2022年11月

株式会社七星科学研究所
営業部

NJC/NJW-28 キャップ形状変更のご案内

・NJC/NJW-28-PCa

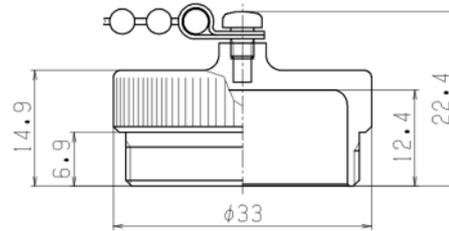
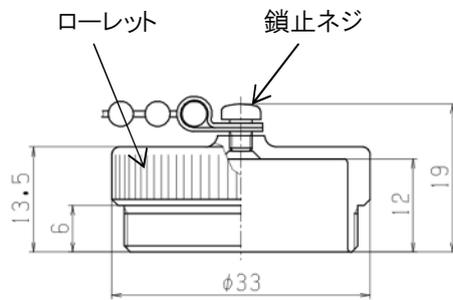
- ・ローレット形状の変更。
 - ・鎖止ネジを貫通穴から貫通なし穴に変更。
 - ・キャップ本体の高さ変更。
- ※別紙新旧比較参照

- ・ローレット形状のピッチを広くし起伏をなだらかにする事で鑄造における湯回を良くし歩留まりを向上させるため。
 - ・鎖止ネジ部において防水性(NJW)の更なる信頼向上のため。
- ※変更品においても既存コネクタと互換性を有します。
